Stuttgart 21: Grundwassermanagement, hier ergänzende Eingabe

S21 - Planänderungsverfahren für das Grundwassermanagement in den Planfeststellungsabschnitten PFA 1.1, 1.5 u. 1.6a; Stadt Stuttgart (TK 25: 7121 Stuttgart-Nordost, 7220 Stuttgart-Südwest, 7221 Stuttgart-Südost)

Stuttgart 21: Grundwassermanagement, hier Replik auf die Stellungnahme des Landesamtes für Geologie, Rohstoffe und Bergbau (LGRB) vom 18.12.2013 auf meine Eingabe vom 7.12.2013 mit Ergänzung vom 11.12.2013

Abb. 3

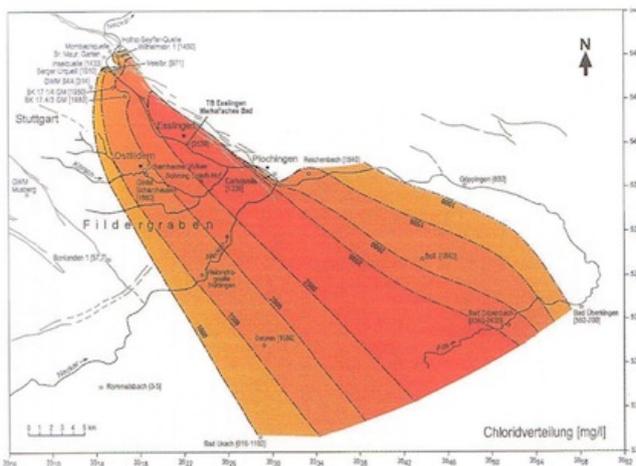
Die Abbildungen 3 und 4 beweisen die alleinige Dominanz des südöstlichen Mineralwasserzustroms
